OSSERVAZIONE/PROPOSTA SUL CRITERIO DI ESCLUSIONE N.2 SULLE AREE CONTRASSEGNALE DA SISMICITÀ ELEVATA

Il presente documento è redatto per conto dell'Associazione Pro Loco di Gallese ai fini della Consultazione pubblica conseguente alla pubblicazione della Carta Nazionale delle Aree Potenzialmente Idonee (di seguito indicata come CNAPI) alla localizzazione del Deposito Nazionale dei rifiuti radioattivi (di seguito indicato come DN), da parte di SOGIN S.p.A., soggetto responsabile del decommissioning degli impianti nucleari italiani e della gestione dei rifiuti radioattivi sul territorio nazionale.

Due delle API insistono sul territorio del Comune di Gallese, e precisamente quelle denominate nella CNAPI come VT-15 e VT-20. Altre due aree, la VT-12 e la VT-16, si trovano nelle immediate vicinanze di Gallese, benché sul territorio del Comune di Corchiano.

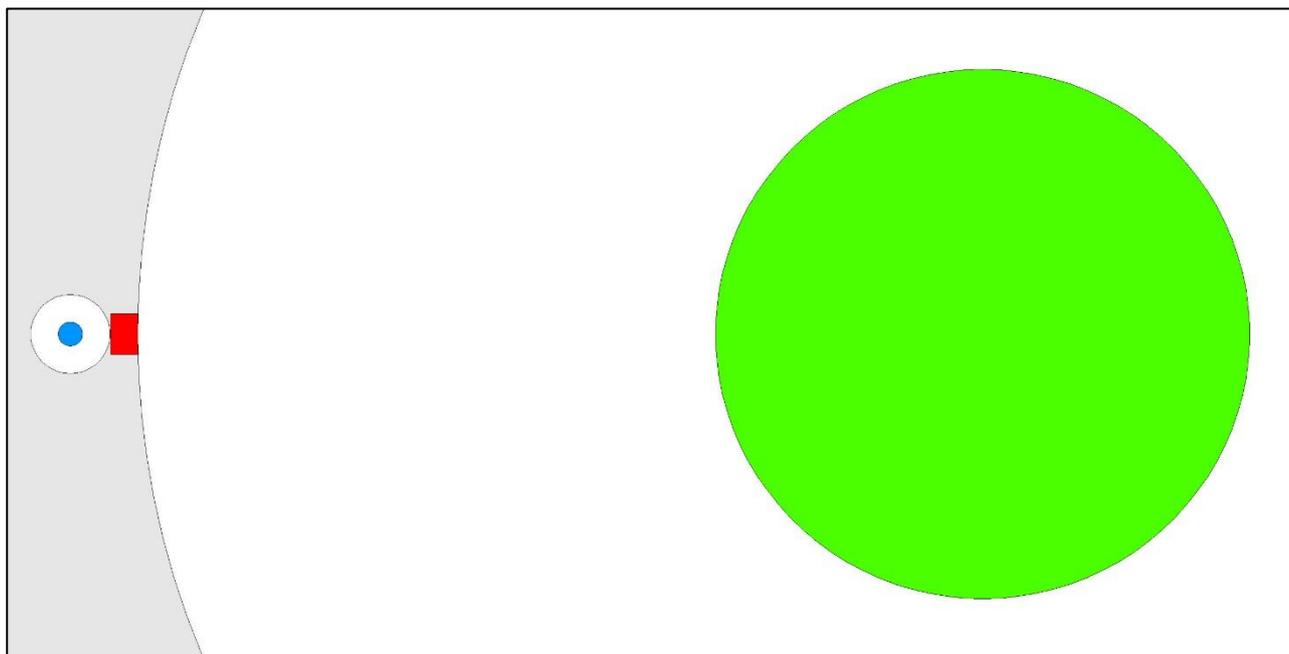
Infatti, come chiaramente visibile nella rappresentazione grafica di Figura 1, la declinazione del CE 12 operata soggettivamente da SOGIN S.p.A., ha per effetto una sperequazione aberrante tra piccoli e grandi centri urbani, passando dalla "soffocante vicinanza" dei mille metri concessi per i piccoli, alla "indifferente lontananza" dell'ordine della decina di chilometri assicurata per i grandi, che benché relativamente pochi nel numero, sortiscono l'effetto di sottrarre alla superficie delle API (intesa ovviamente al netto dell'applicazione

degli altri criteri) una porzione non irrilevante del territorio nazionale. A riprova, si prende ad esempio il caso estremo del centro abitato di Roma (schematizzato in figura come circolare), per il quale l'area di buffer, cioè la porzione di territorio neutralizzata solo e soltanto per impedire potenziali interferenze urbanistiche tra la Capitale e l'impianto, è profonda oltre 21 km, così come evidenziato da SOGIN S.p.A. stessa nel documento DN GS 00102 richiamato, e ammonta ad oltre 2.700 kmq, cioè circa 12 volte la superficie occupata complessivamente dalle 67 API attuali.

Per questo, risulta insufficiente e assolutamente "irrispettosa" la distanza minima di 1 km concessa per i piccoli centri, anche in considerazione della frequente e rilevante presenza di case sparse, "invisibili" per SOGIN S.p.A. e quindi brutalmente non considerate, nei dintorni di questi.

Parimenti, appare illogico ed eccessivamente "reverenziale" verso i grandi centri il non porre un limite massimo alla distanza di buffer pedissequamente calcolata, anche in considerazione della sorprendente prudenza che ha guidato la scelta del fattore di espansione "di progetto" pari a 10, a fronte di un valore sperimentale che lo attesta già ottimisticamente a 3, che ha portato a scartare importanti porzioni di territorio potenzialmente interessante solo in ragione di un rischio interferenziale di tipo urbanistico tutto da dimostrare già a qualche chilometro di distanza dal DN.

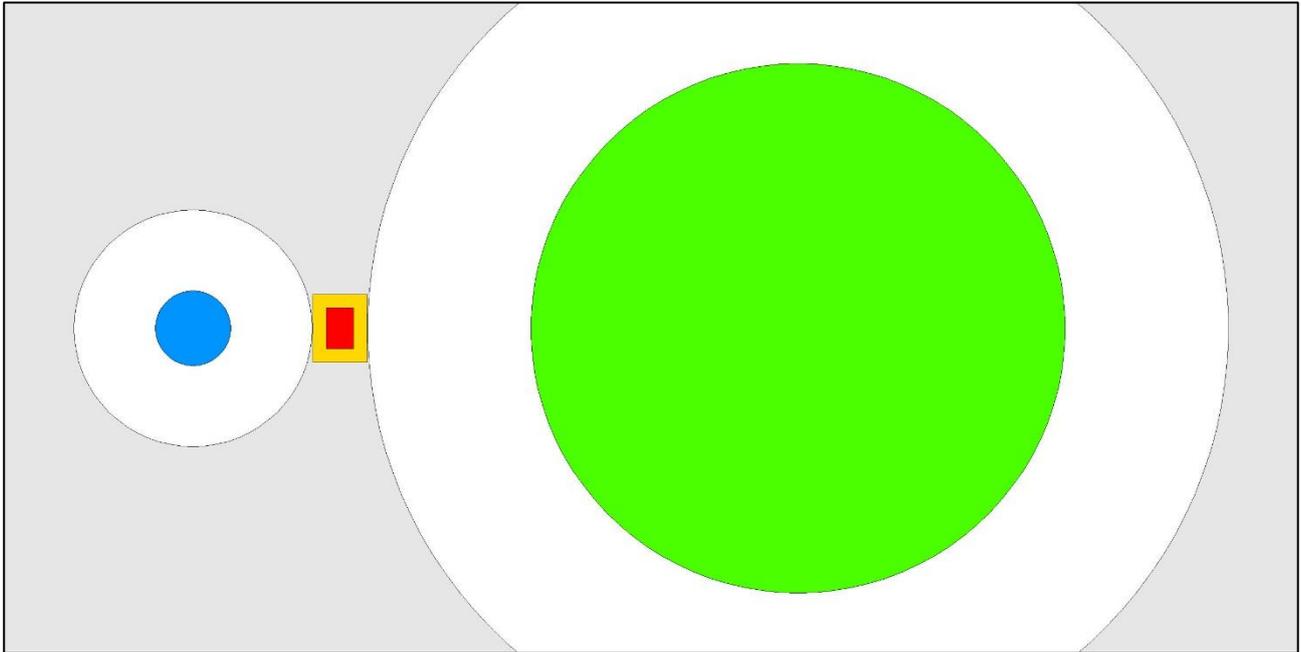
- **una più razionale ed equilibrata definizione delle aree escluse, con conseguente rielaborazione completa della CNAPI, con innalzamento irrinunciabile della distanza di buffer minima ammissibile ad almeno 3 km, ma anche con imposizione di un limite massimo non superiore a 6 km a tale grandezza (vedasi Figura 2), valutando anche l'opportunità per di attenuare il fattore moltiplicativo della ipotetica espansione urbana considerato pari a 10 in prima applicazione;**

Figura 2. Stralcio della cartina della Rete Nazionale dei Gasdotti con localizzazione della Centrale di Compressione Snam di Gallese

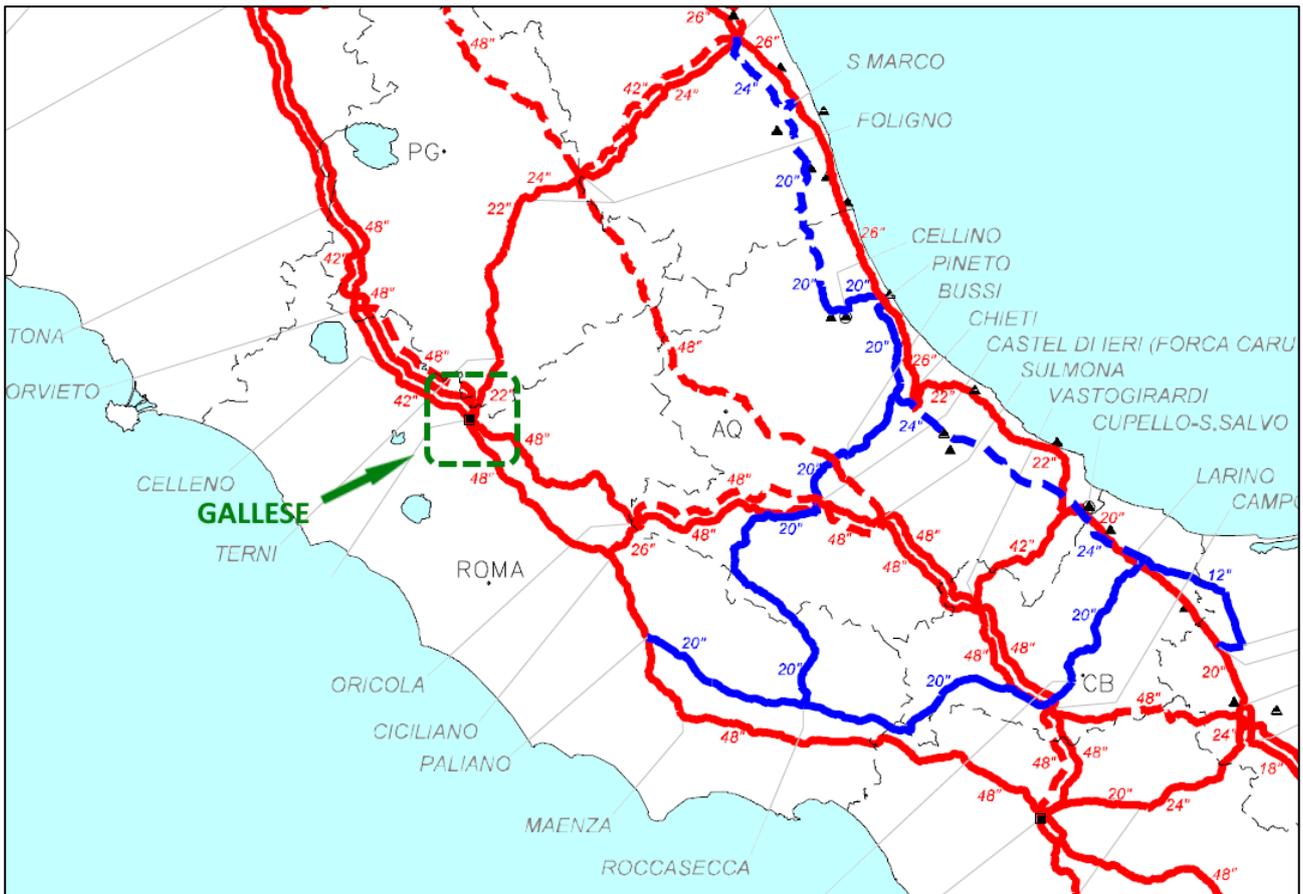
Tale centrale è senza dubbio ascrivibile alla categoria delle "infrastrutture critiche rilevanti o strategiche", rilevanti ai fini del CA 13, rappresentando un nodo fondamentale della Rete nazionale dei gasdotti, come si evince dallo stralcio della relativa cartina redatta da Snam e riportata in Figura 2.
